COMUNE DI BARI

OGGETTO: P1469 – Progetto Definitivo "Rifunionalizzazione delle reti fognanti afferenti al Canale Picone nel Comune di Bari – Agglomerato di Bari"
Riferimento verbale conferenza di servizi della seduta del 19.10.2017

Riporto su P.R.G.

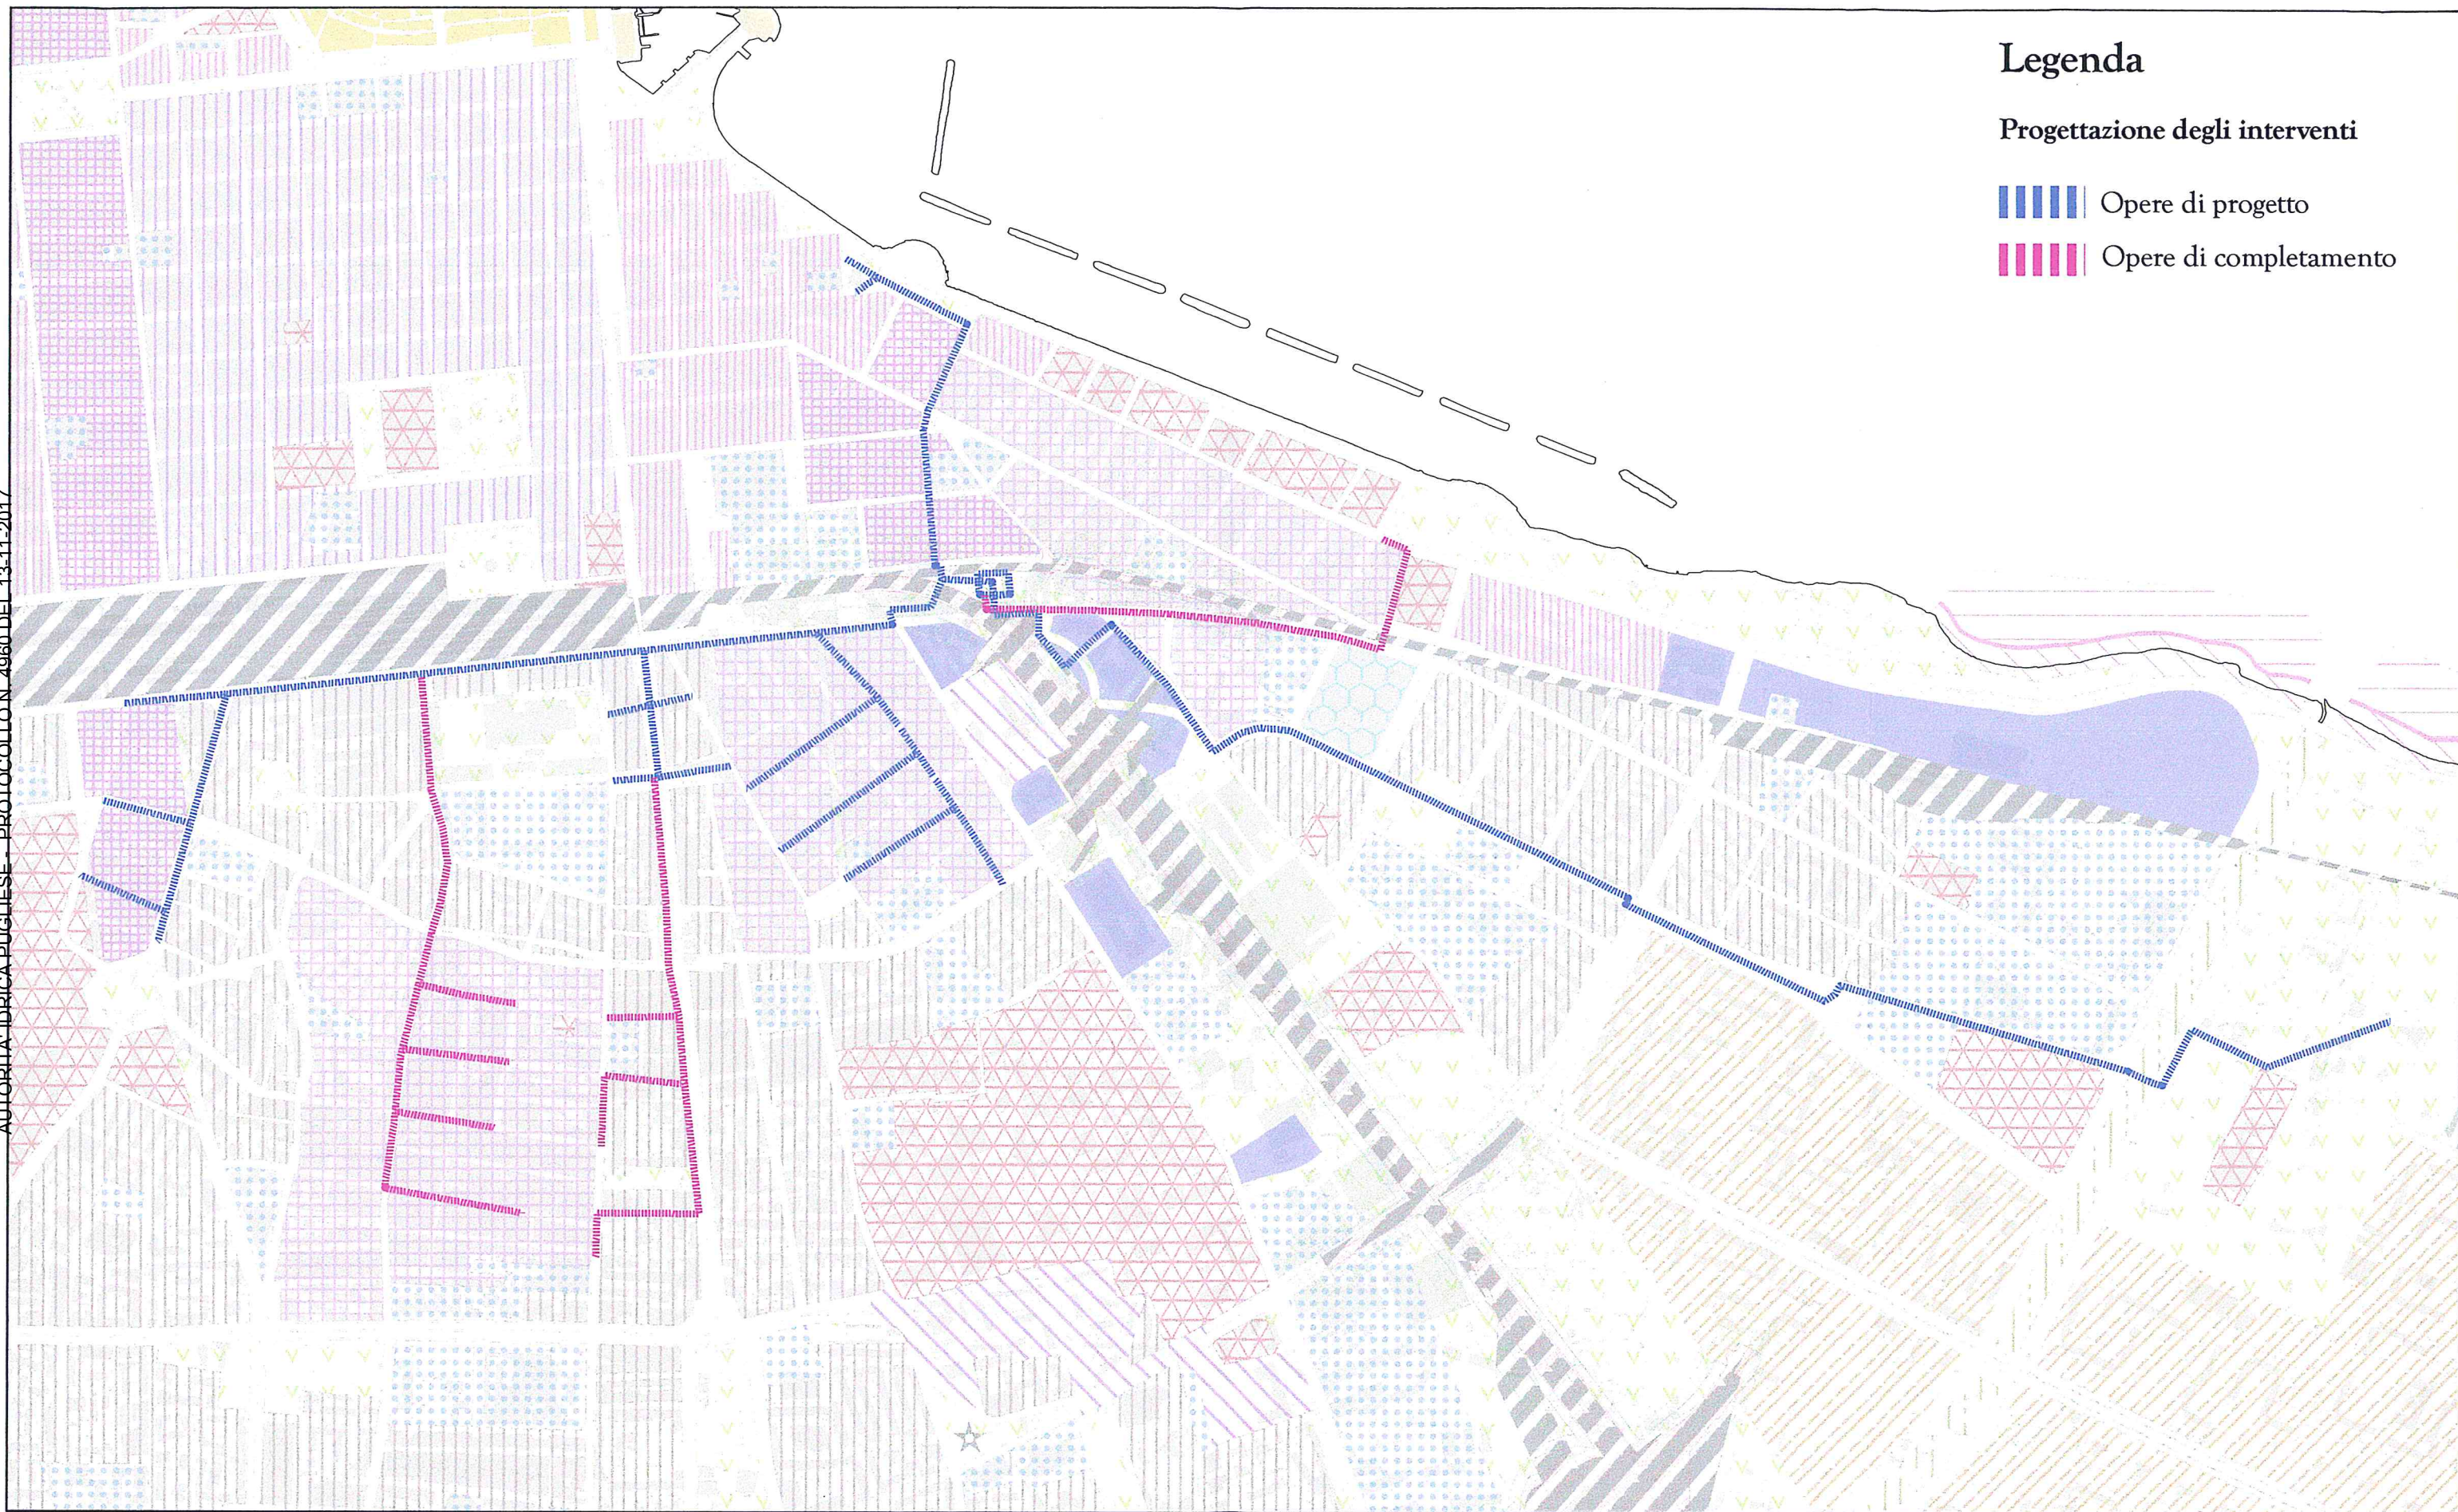
- ✓ il nuovo impianto di sollevamento insiste su un'area zonizzata in parte a "verde di quartiere" ed in parte a "viabilità";
- ✓ parte del tracciato, in corrispondenza del fascio ferroviario, e parte delle aree interessate dal nuovo impianto di sollevamento risultano ricadenti nel "corridoio urbanistico" apposto con il Progetto preliminare del Nodo di Bari-Bari Sud (tratta Bari centrale – Bari Torre a Mare) approvato con delibera CIPE n. 104 del 26.10.2012 e successiva delibera CIPE n.1 del 18.01.2015 di approvazione del Progetto Definitivo, giusta comunicazione rif. 3389/2017 di RFI.

Ciò premesso e considerato, si ritiene che le opere inserite nel progetto in oggetto ed in particolare la realizzazione del nuovo impianto di sollevamento, ancorché compatibili risultano non conformi al PRG, per cui è necessario procedere ad una Variante allo strumento urbanistico, che cambi la destinazione da "verde di quartiere" e "viabilità esistente" ad "Aree ad uso delle attrezzature di servizio pubblico a carattere regionale o urbano" (art. 32 NTA), ed in particolare ad "aree per attrezzature tecnologiche" (art. 32 lett. f).

Riporto su P.R.G.

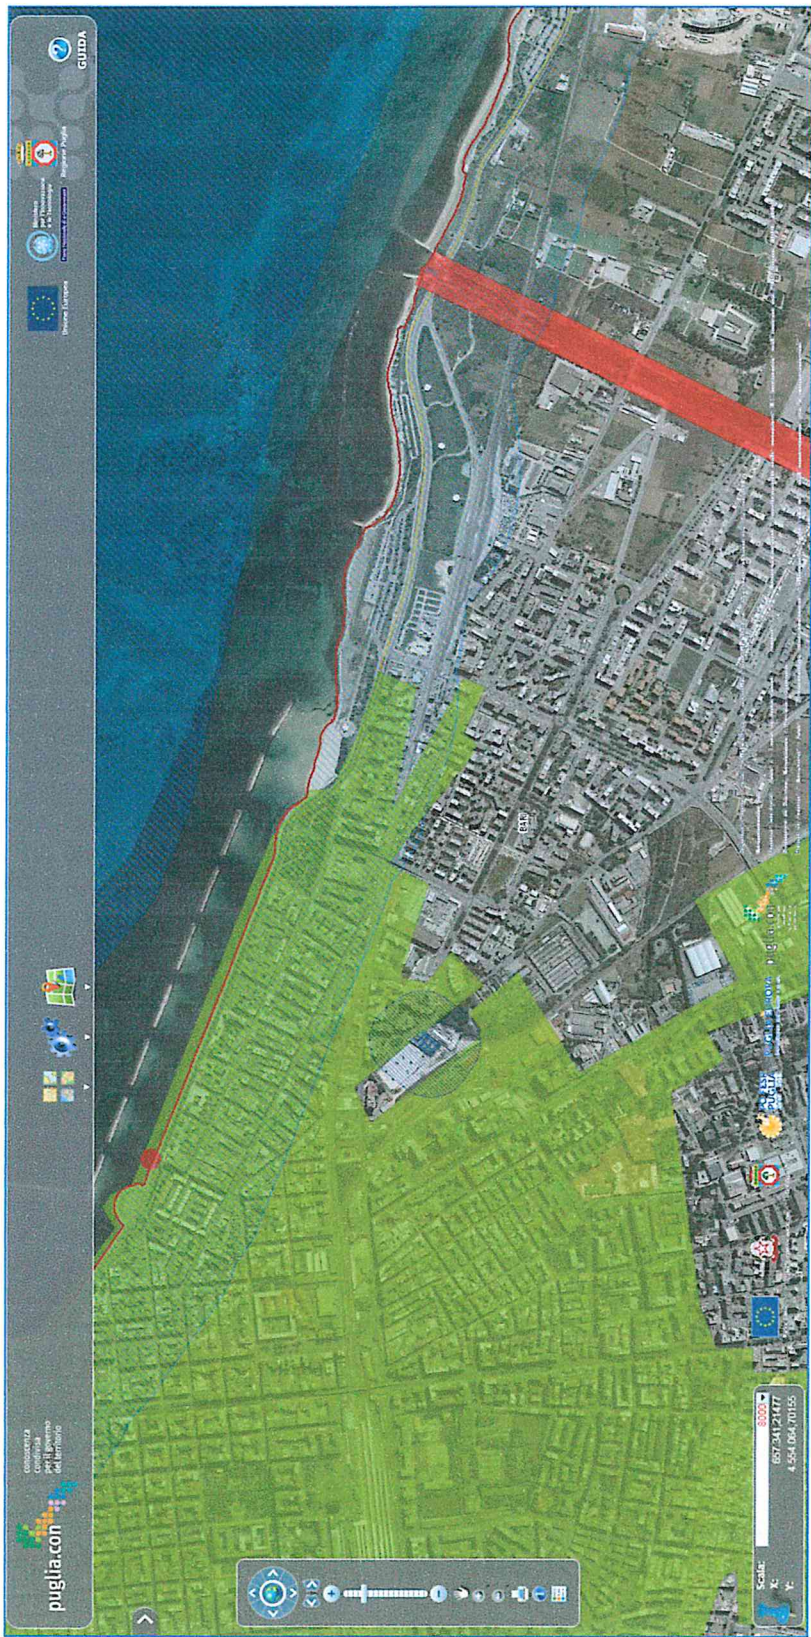
- ✓ buona parte delle opere del progetto in oggetto ricadono in "Viabilità" ed in particolare su tracciati viari esistenti;
- ✓ nei tratti in cui le opere di progetto non ricadono in "viabilità", trattandosi di opere a rete risultano in ogni caso compatibili, a prescindere dalla destinazione di zona che attraversano;

**Piano Paesaggistico
Territoriale Regionale – PPTR**
approvato con
D.G.R. n. 176 del 16.02.2015
(B.U.R.P. n. 40 del 23.03.2015)

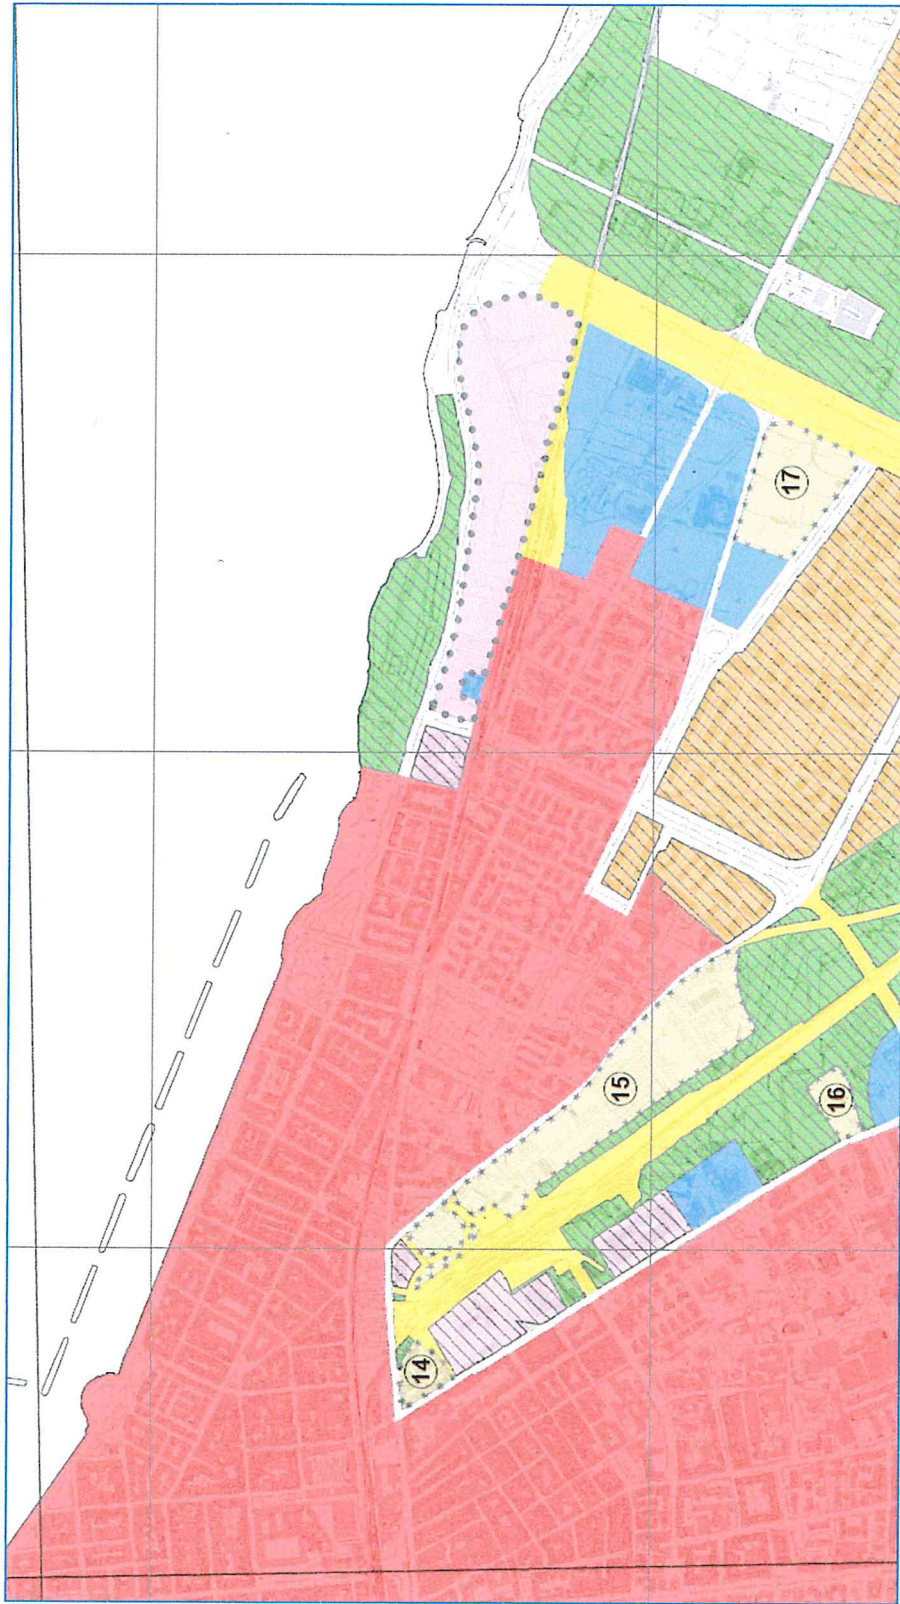
Per quanto riguarda il profilo paesaggistico (AP 25/2017), in base al Piano Paesaggistico Territoriale della Regione Puglia (P.P.T.R.) approvato con D.G.R. n. 176 del 16.02.2015 (B.U.R.P. n. 40 del 23.03.2015) l'area è interessata dai seguenti Beni/Ulteriori Contesti Paesaggistici:

☐ la componente prevalente di tutela è rappresentata, da Ulteriori Contesti Paesaggistici (Reticolo idrografico di connessione della R.E.R., Formazioni arbustive in evoluzione naturali, Città Consolidata, Area di rispetto delle componenti culturali e insediative);

☐ buona parte delle opere di progetto sono interrato e che ai sensi dell'art. 91 co. 12 delle NTA del PPTR sono esentati dalla procedura di accertamento di compatibilità paesaggistica gli interventi di collocamento entro terra di tubazioni di reti infrastrutturali con ripristino dello stato dei luoghi;

☐ per le opere fuori terra consistenti nel "nuovo impianto di sollevamento" interessate da Ulteriori Contesti Paesaggistici - Città Consolidata e ricadenti in "Zone Omogenee A e B come da PRG vigente" valgono le esclusioni di cui all'art. 142 co. 2 del D. Lgs. n. 42/2004 nonché all'art. 91 co. 9 delle NTA del PPTR come esplicitato dalla nota regionale di chiarimenti sul PPTR AOO/SP1/000432/10/06/2016,

si ritiene l'intervento non assoggettabile ad autorizzazione paesaggistica ai sensi dell'art. 146 del D. Lgs. n. 42/2004 e ss.mm.ii. (art. 90 NTA del PPTR).
